Oggetto: Z.A.I. S.r.l. – Installazione di recupero e smaltimento rifiuti pericolosi e non pericolosi con sede legale e ubicazione installazione in Tangenziale E. Mattei 14 - Portogruaro (VE). Autorizzazione Integrata Ambientale di cui al decreto n. 3 del 23.01.2018.

DECRETO N. 112 DEL 05/06/2023

OGGETTO: Z.A.I. S.r.l. – Installazione di recupero e smaltimento rifiuti pericolosi e non pericolosi con sede legale e ubicazione installazione in Tangenziale E. Mattei 14 - Portogruaro (VE). Autorizzazione Integrata Ambientale di cui al decreto n. 3 del 23.01.2018.
Aggiornamento dell’AIA a seguito del D.M. n. 188/2020 e di comunicazioni ai sensi dell’art. 29-nonies del d.lgs. n. 152/2006. Approvazione PMC/PGO.

PLANIMETRIE LAYOUT MACROAREE DI STOCCAGGIO
scala 1:250

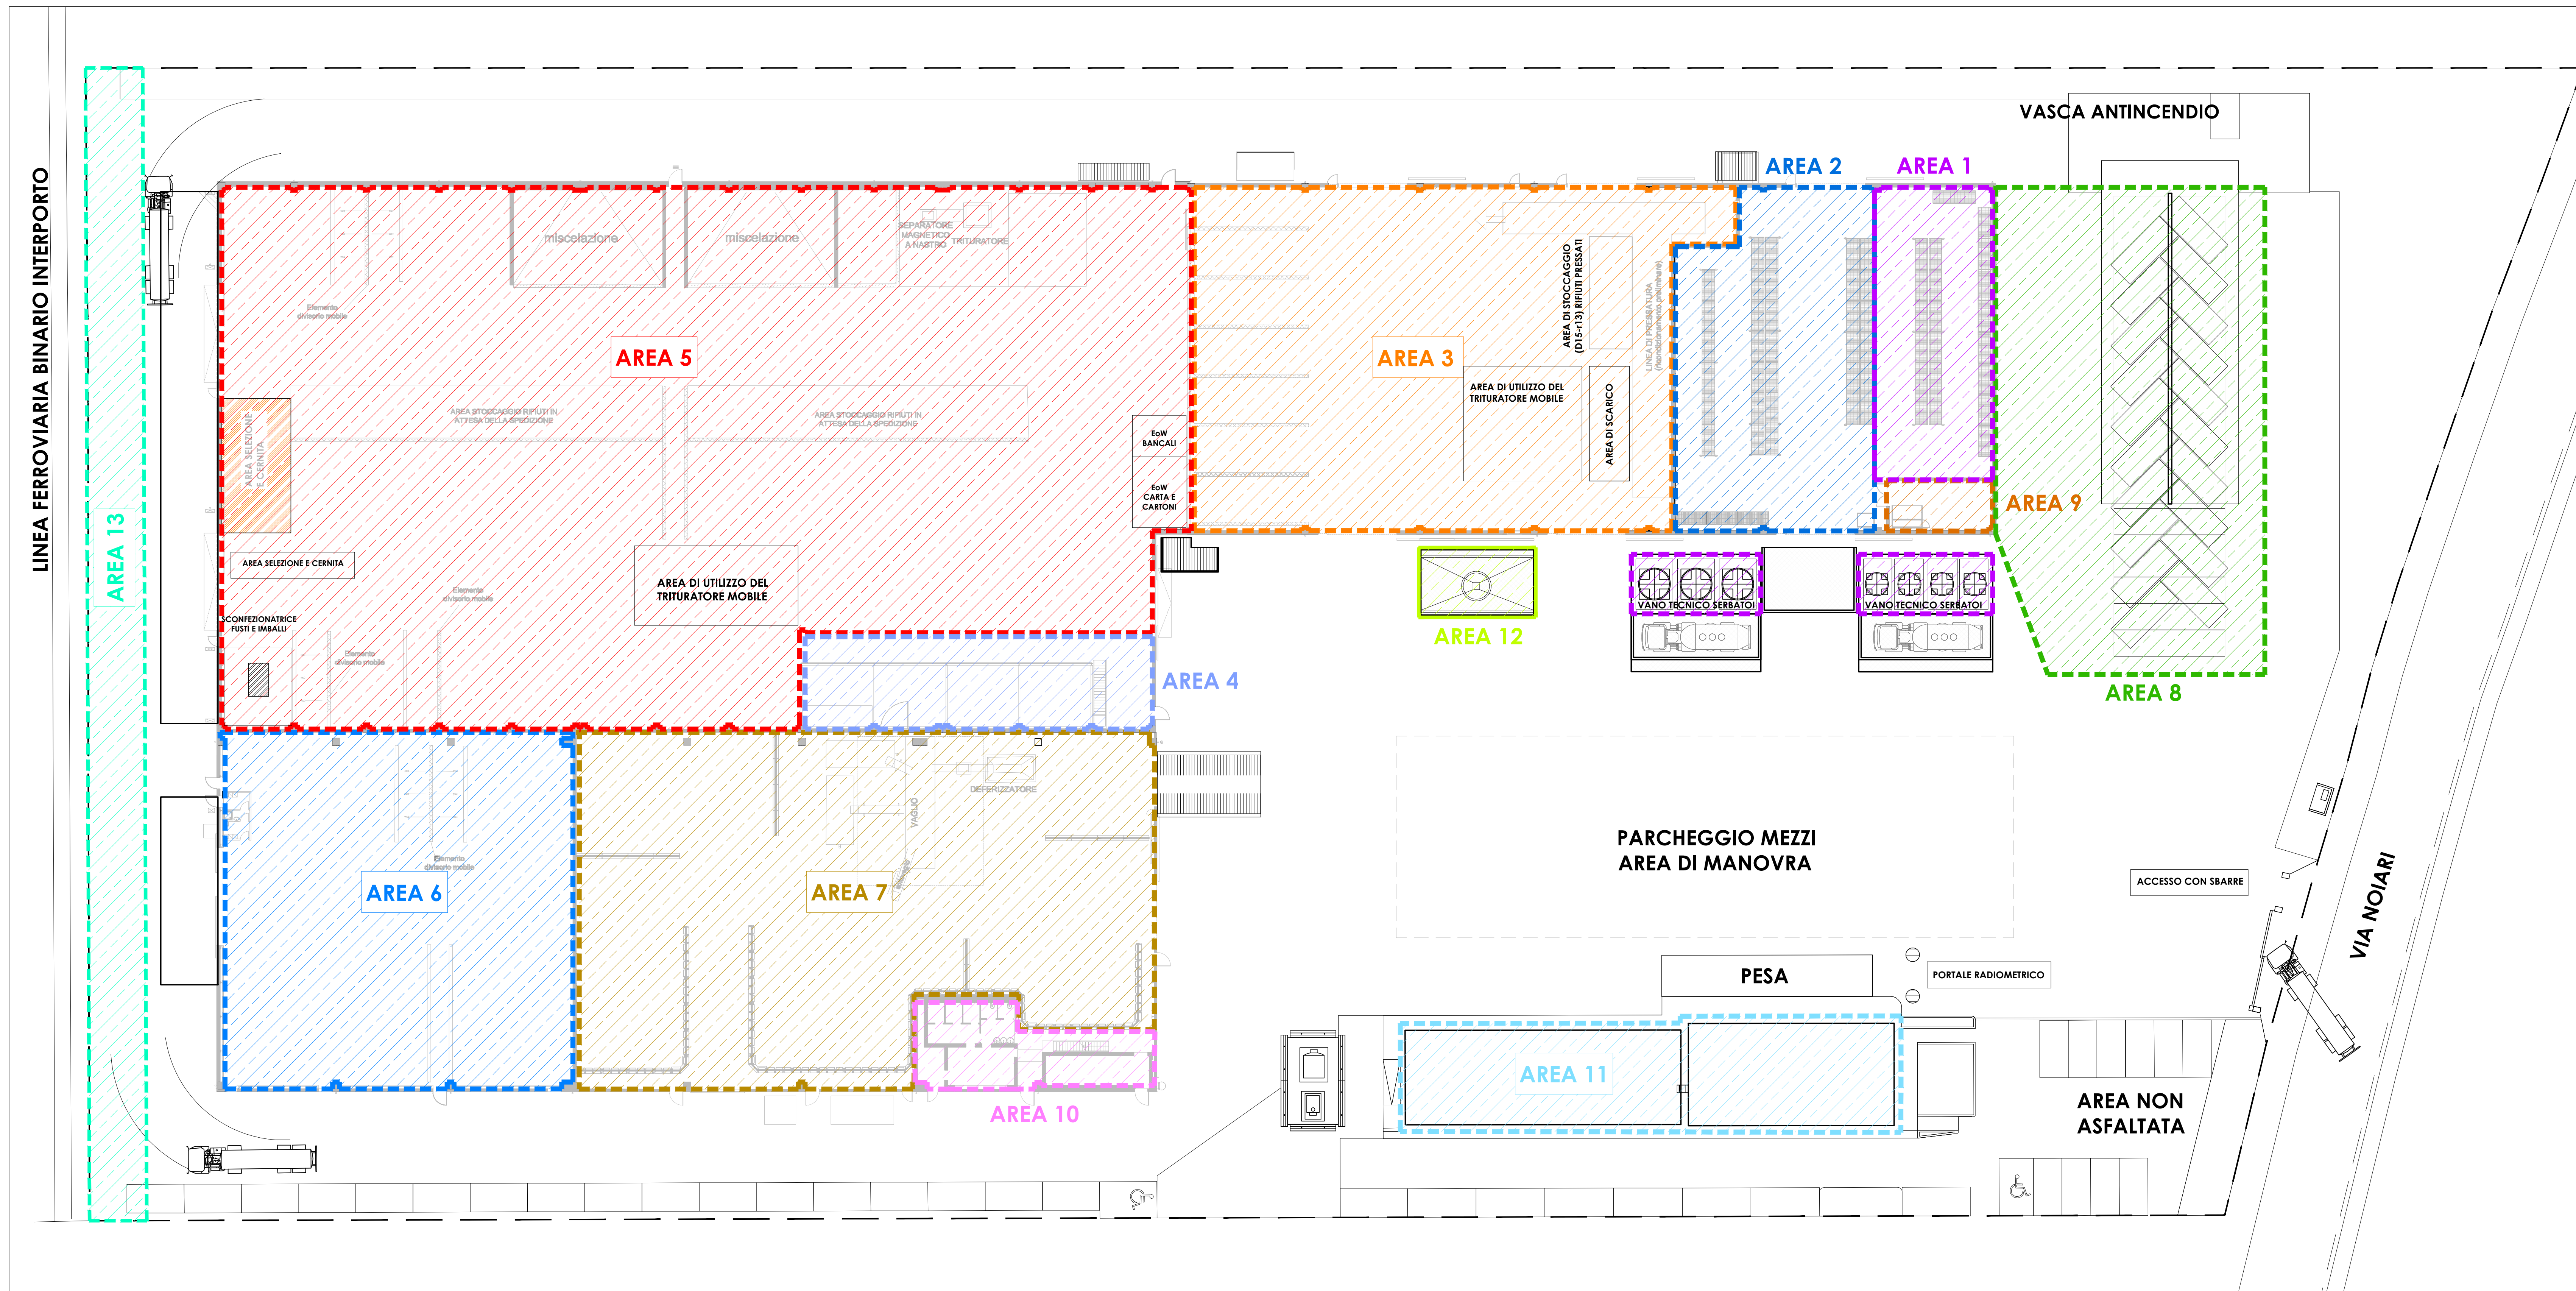
1. Le premesse formano parte integrante del presente provvedimento.
2. Le planimetrie "*Layout impiantistico*" e "*Localizzazione dei rifiuti in base alla classificazione*" di cui all'Allegato B all'AIA n.3 del 23.01.2018 sono sostituite con le planimetrie in Allegato A al presente provvedimento acquisite al prot. reg. n. prot. 573852 del 13.12.2022.
3. È approvato il PMC/PGO denominato "PMC rev. 08 del 08.11.2022" trasmesso con nota del 02.12.2022, acquisita al prot. reg. n. 573852 del 13.12.2022.
4. Il punto 5.6 dell'AIA n. 3 del 23.01.2018 è modificato come segue:
 - 5.6 *riduzione volumetrica [R12, D13] di singole partite di rifiuti o di più partite di rifiuti aventi medesimo CER e, se pericolosi, medesimo CER e medesime caratteristiche di pericolo mediante:*
 - 5.6.1 *impianto di pressatura;*

“5.bis nella esecuzione delle lavorazioni, la Società potrà avvalersi dell’uso della sconfezionatrice automatica di fusti posizionata nell’area appositamente individuata nel “Layout impiantistico” e della macchina filmatrice movimentabile.”

“9.29 l’uso del trituratore è consentito esclusivamente su rifiuti non pericolosi e non polverulenti, in area 3 e, occasionalmente, in area 5; per l’uso in area 5, dove non è presente un impianto di nebulizzazione, dovranno essere messi in funzione i nebulizzatori propri dell’impianto. L’uso del trituratore non è consentito in area 7;”
